OGGETTO: Risposta alle integrazioni richieste dal MIC con protocollo 0000073-P in merito a [ID: 8321] Progetto di un impianto per la produzione di energia elettrica da fonte fotovoltaica, denominato "Rotello 52.4", di potenza nominale pari a 52,43 MW da realizzare nel territorio comunale di Rotello (CB) e relative opere di connessione alla Rete elettrica di Trasmissione Nazionale.

Proponente: Green Venture Rotello S.r.l.

Invio informazioni integrative

Figura 1: Ubicazione punti di scatto

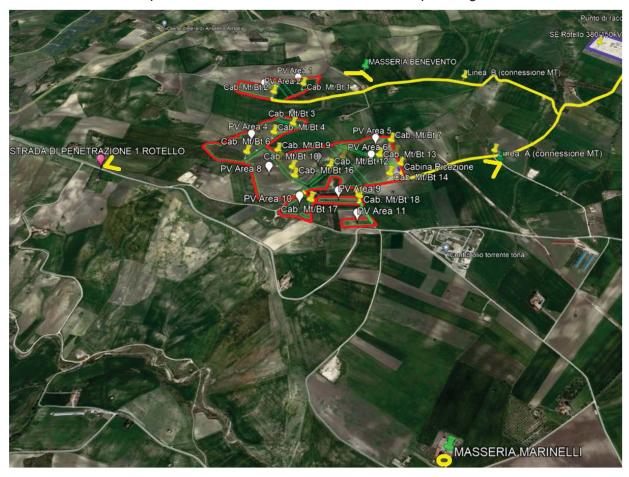
Per ciascun campo fotovoltaico di progetto, è richiesta l'elaborazione di ulteriori e significative fotoinserimenti realistici ad integrazione di quelli depositate sul sito del MASE, da realizzare su immagini reali (non google-earth) in condizioni di piena visibilità (ovvero in assenza di nuvole, nebbia, foschia o condizioni di visibilità poco favorevoli alla lettura del contesto) con visuali da punti strategici o sottoposti a tutela (masserie, tratturo, strade di penetrazione), gli elaborati sono da realizzarsi anche lungo la rete tratturale e lungo la viabilità in prossimità dell'impianto al fine di valutare la percezione dell'effetto cumulo con gli impianti eolici esistenti;

Sono stati prodotti alcuni fotoinserimenti integrativi a quelli già trasmessi (inseriti nella cartella allegata richiesta 4).

A seguito delle verifiche di campo si è ritenuto opportuno e utile ai fini dello studio paesaggistico realizzare i seguenti fotoinserimenti integrativi.

Sono stati scelti n. 2 inquadramenti rappresentativi della visibilità dell'opera e pertanto ritenuti esaustivi in relazione alla richiesta di integrazione pervenuta.

I punti di scatto sono stati presi all'interno delle aree di intervisibilità presso gli elementi richiesti.
